# Planskildring for endring etter forenkla prosess av

Detaljreguleringsplan for Spilde, gbnr. 141/57

## 1. Samandrag av endringa

Figur til venstre viser gjeldande plan. Figur til høgre visar nytt plankart. Utarbeida av Ard arealplan.

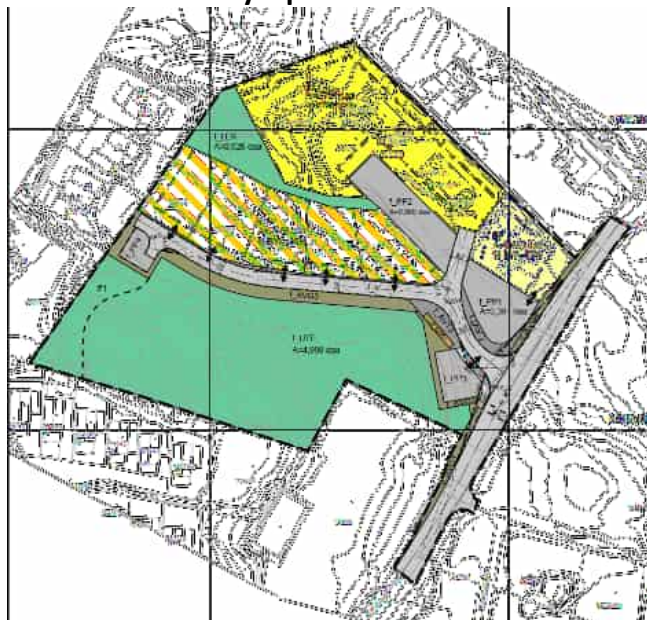
## Oppsummering av endringar i plankart:

1. Fg.veg 2 i vest vert tatt ut, men det er stilt krav om opparbeiding av gangveg i #1. Fg.veg 2 som har same formål i aust er tatt ut.
2. Vende hamar flytta lenger vest og erstatta delar av tidlegare B5.

3. Plangrensa er utvida for å regulere inn avkøyrsløse frå fylkesvegen til planområdet.
4. B4 og B5 er fjerna frå plankartet og gjort om til felles uteopphaldsareal (f\_UTE).

5. Ny felles parkeringsplass i vest og erstattar delar av tidlegare B5 og fg.veg 2.
6. Eit lite areal innanfor tidlegare FLEK2 er gjort om til felles parkeringsplass og tilhøyrande sideareal.

7. Eit lite areal innanfor tidlegare FLEK2 er gjort om til renovasjonsanlegg med oppstillingsplass (f\_ØK og f\_AVT3).
8. Delar av P1 er avsett til annan veggrunn – tekniske anlegg (f\_AVT1).

9. Tidlegare formål FVeg har sideareala fått eige formål annan veggrunn (f\_AVT2 og f\_AVG3) og er utvida.
10. Endra byggjegrænse innanfor KBA mot veg til 4 meter.

11. Regulert tilrettelagt kryssing #2 og gangveg/gangareal/gågate.

Figur til venstre viser gjeldande plan. Figur til høgre viser ei oversikt over endringar.

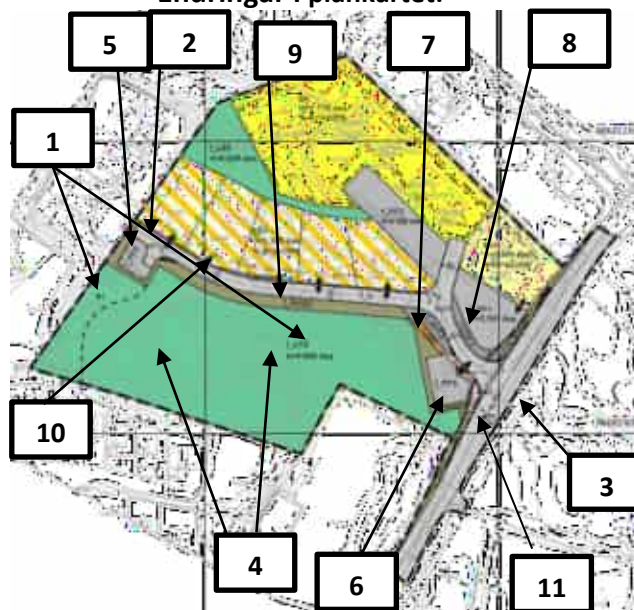
1. Fg.veg 2 i vest vert no tatt ut, men det er stilt krav om opparbeiding av gangveg i #1. Fg.Veg 2 som har same formål i aust er tatt ut.

2. Vende hamar flytta lenger vest og erstatta delar av tidlegare B5.

3. Plangrensa er utvida for å regulere inn avkøyrsløse frå fylkesvegen til planområdet.

4. B4 og B5 er tatt ut og vert endra til felles uteopphaldsareal (f\_UTE).

5. Ny felles parkeringsplass (f\_PP4) i vest som erstattar delar av tidlegare B5 og Fg.veg 2.

6. Eit lite areal innanfor tidlegare FLEK2 er gjort om til felles parkeringsplass (f\_PP3) og tilhøyrande sideareal.

7. Eit lite areal innanfor tidlegare FLEK2 er gjort om til renovasjonsanlegg med oppstillingsplass (f\_ØK og f\_AVT3).

8. Delar av P1 er avsett til annan veggrunn – tekniske anlegg (f\_AVT1).

9. Tidlegare formål Fveg, har sideareala fått eige formål annan veggrunn (f\_AVT2 og f\_AVG3) og er regulert iht. eksisterande situasjon.

10. Endra byggjegrænse innanfor KBA mot veg til 4 meter.

#### 11. Regulert tilrettelagt kryssing #2 og gangveg/gangareal/gågate

Den nye gangvegen vil bli betre tilpassa terrenget og stigningsforhold. Gjer det lettare å utføre nødvendig terrenginngrep innanfor planområdet.

Endringa redusera terrenginngrep vesentleg. Høgda på tidlegare vende hamar utløyste store skjæringar. I tillegg vil det gjere vegen meir trafikksikker og oversiktleg.

Etter dialog med kommunen er plangrensa utvida for å vise atkomstveg ut til fylkesvegen og heile frisktlinja.

B4 og B5 ligg i eit bratt terreng som ville medført store terrenginngrep. Endringa opnar opp for fortetting i KBA og meir areal til eit samanhengande felles uteopphaldsareal innanfor f\_UTE.

På grunn av fortetting innanfor KBA er det ikkje mogleg å leggja til rette for 2 parkeringsplassar innanfor kvar tomt som er kravet i KPA. Dette løysast ved at ein av parkeringsplassane tilhøyrande kvar tomt skal vere på felles parkeringsareal.

På grunn av fortetting innanfor KBA er det ikkje mogleg å leggja til rette for 2 parkeringsplassar innanfor kvar tomt som er kravet i KPA. Dette løysast ved at ein av parkeringsplassane tilhøyrande kvar tomt skal vere på felles parkeringsareal.

Regulert inn eksisterande renovasjonsløyising i plankart. Får ingen konsekvensar for planen.

Regulert i samsvar med eksisterande situasjon. Arealet består i dag av mur, grusfylling og lyktestolpar. Får ingen konsekvensar for planen.

Vegen og anna veggrunn er regulert i same formål i gjeldande plan. I planforslaget er formåla delt opp og regulert iht. eksisterande situasjon. Får ikkje konsekvensar for planen.

Endringa er i tråd med PBL 2008 og sikrar at eventuell terrasse eller andre delar av bygningskroppen ikkje ligg utanfor byggjegransa ettersom det er tenkt fortetting innanfor formålet.

Turveg gjennom skogen i vest risikera å bli ein liten omveg for bebuarane som bur nærmast fylkesvegen for dei som berre skal krysse vegen. Derfor er det regulert tilrettelagt kryssing med gangveg/gågate/gågate som vil vere eit godt grep for å auka trafikksikkerheita endå meir.
